Avis délibéré
de la Mission régionale d'autorité environnementale
Provence-Alpes-Côte d'Azur
sur le projet de parc solaire photovoltaïque Le Défens à Fox-
Amphoux (83)

N° MRAe
2023APPACA15/3338-3339

Figure 3: Corridors écologiques identifiés au DOCOB (source: étude d'impact)

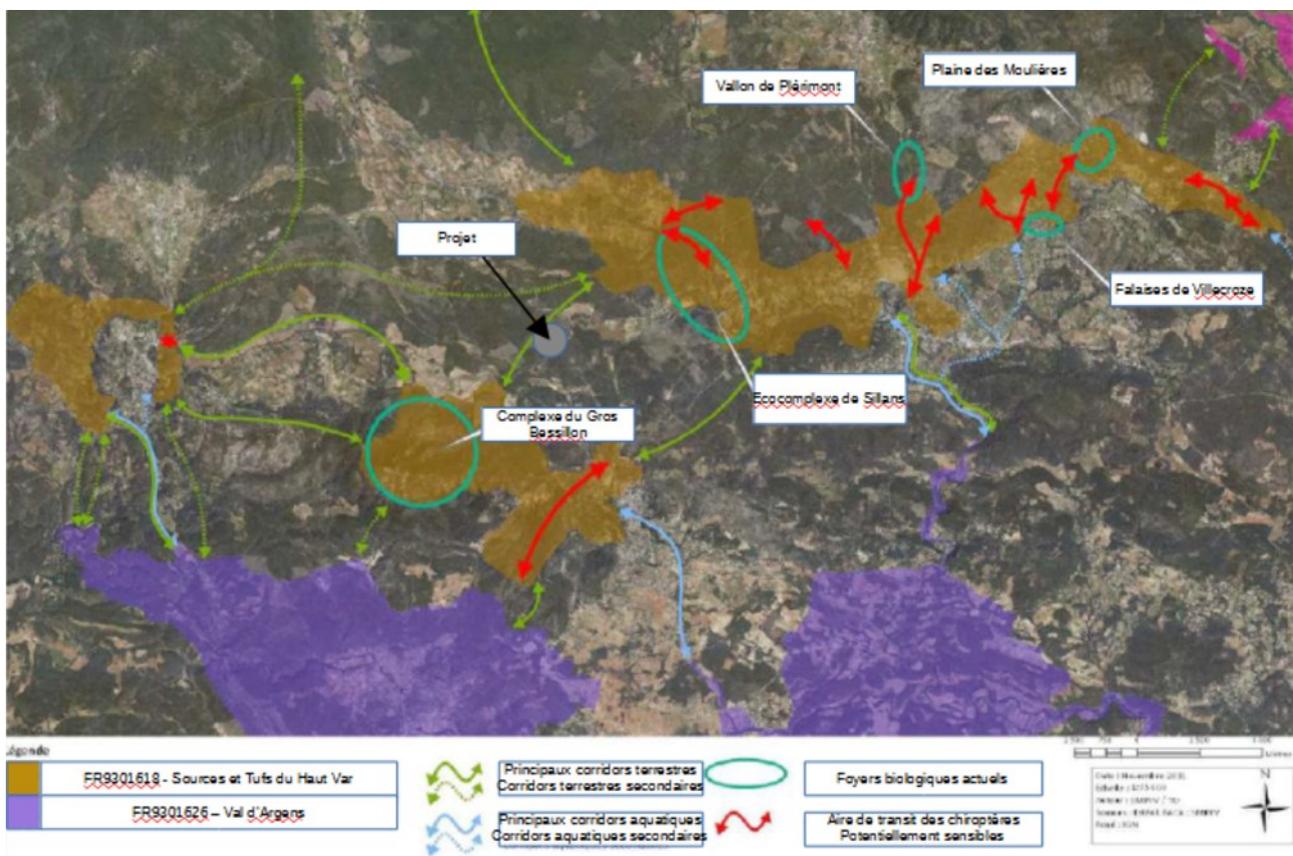
Toutefois, la MRAe observe que le projet s'inscrit dans un corridor principal identifié au DOCOB¹⁸ reliant plusieurs entités Natura 2000 et rappelle que l'efficacité de la séquence ERC n'est pas

démontrée (cf. paragraphe précédent). Dans le cadre de l'évaluation des liens fonctionnels entre le secteur du projet et les ensembles naturels environnants, la MRAe considère qu'une étude plus approfondie de la question de la rupture ou de la dégradation du lien écologique est nécessaire, compte tenu de la surface importante de milieux naturels détruits ou dégradés (74,2 ha correspondant au projet et aux OLD).

La MRAe recommande de justifier et de détailler davantage l'impact du projet sur les corridors identifiés au DOCOB, notamment les corridors principaux terrestres entre le complexe du Gros Bessillon et l'écocomplexe de Sillans, et d'adapter éventuellement le projet en conséquence.
